**CCR-VIA -- COMITATO DI COORDINAMENTO REGIONALE PER LA VALUTAZIONE D'IMPATTO AMBIENTALE**

**Giudizio n° 3542 del 28/10/2021**

**Oggetto:** Studio Preliminare Ambientale per la Verifica di Assoggettabilità a VIA per un impianto di trattamento rifiuti

**Verifica di Assoggettabilità a V.I.A. – V.A.  
PERSEO Giovanni S.A.S - Impianto di messa in riserva (R13) e recupero (R5)  
di rifiuti speciali non pericolosi di natura inerte per un quantitativo > 10  
ton/giorno**

Fig. 2: Vincolo del PAI estratto dal Geoportale

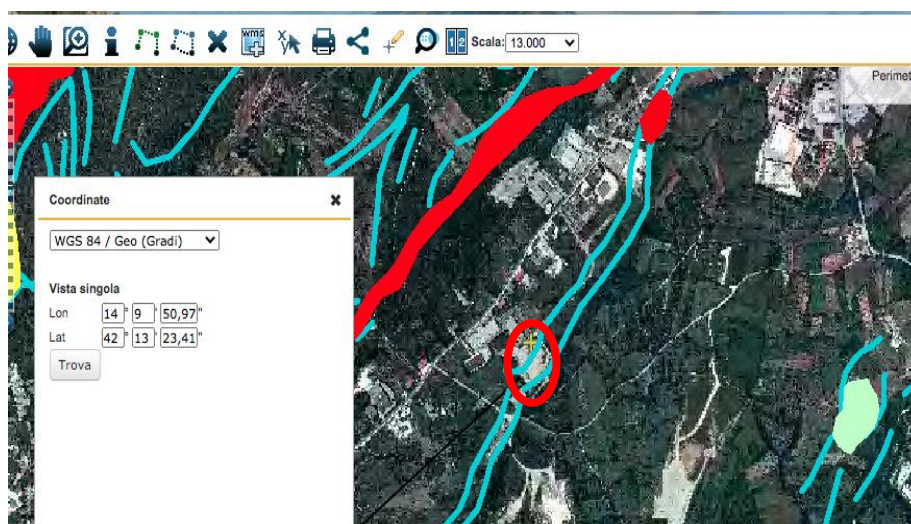
Secondo quanto riportato nello SPA, la cartografia del PAI evidenzia la presenza di una scarpata in corrispondenza dell'area di ubicazione della pesa asservita al ciclo di recupero della ditta, come nel seguito indicato:

Il proponente ha allegato allo SPA la **Deliberazione del Consiglio Comunale n. 14 del 28.06.2021** avente ad oggetto "APPROVAZIONE MODIFICA DELLA CARTOGRAFIA DEL PIANO DI ASSETTO IDROGEOLOGICO DELLA REGIONE ABRUZZO, AI SENSI DELL'ART.20 COMMA 3 DELLE NORME TECNICHE DI ATTUAZIONE, PER L'ELIMINAZIONE DEL VINCOLO SCARPATA, SU PROPOSTA DELLA DITTA PERSEO GIOVANNI S.A.S. DI PERSEO ANTONIO &C.", con la quale lo stesso Consiglio Comunale **Delibera** [...]:

2) Di approvare, ai sensi degli art. 20, comma 3, delle vigenti N.T.A. del P.A.I., l'istanza della ditta Perseo Giovanni S.a.s. di Perseo Antonio & C, nota n. 4501 del 09.06.2021, per la corretta trasposizione delle P-scarpate, ai sensi dell'art. 20, comma 3, delle vigenti N.T.A. del P.A.I. per l'area individuata in località Sterparo e censita al N.C.E.U. al foglio n. 4, particelle nn. 116, 117, 4239, 4241, 4243, 704 e di prendere atto della relazione tecnica a firma del dott. geol. Tiziano DESIDERIO, incaricato dalla Ditta citata;

3) Di proporre all'Autorità dei Bacini di Rilievo Regionale dell'Abruzzo e del Bacino Interregionale del Fiume Sangro, la cancellazione della scarpata posta in corrispondenza dell'esistente impianto di recupero inerti di proprietà della ditta Perseo in località Sterparo, a correzione di quanto previsto nello stralcio del P.A.I. vigente, in quanto la stessa non è presente [...].

*Fig. 4: stralcio planimetrico compreso nell'AUA*

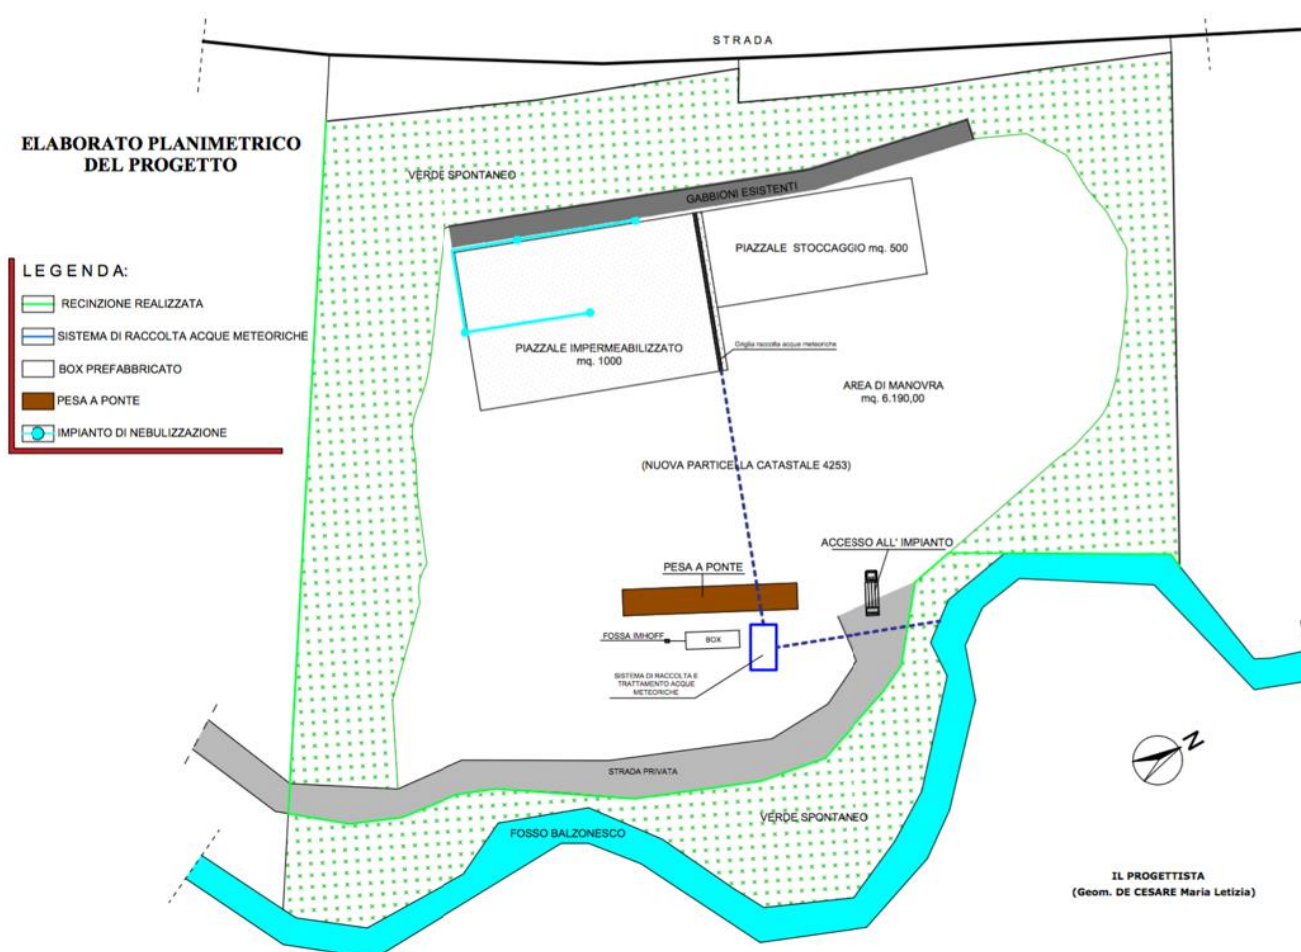
*E' necessario inoltre che la ditta chiarisca se l'impianto di trattamento dei rifiuti è dotato di idonea recinzione perimetrale poiché, secondo quanto riportato nella cartografia dello SPA, sembrerebbe che l'area limitrofa all'impianto sia utilizzata.*

Nella documentazione integrativa il tecnico dichiara che il sito è dotato di un cancello di ingresso controllato; lungo il confine laterale della stradina che conduce alle aree di lavorazione dell'impianto è stata predisposta una recinzione costituita da rete metallica, mentre in corrispondenza dei lati nord e ovest dell'intero sito è presente un muro in gabbioni, sovrastato da una rete:
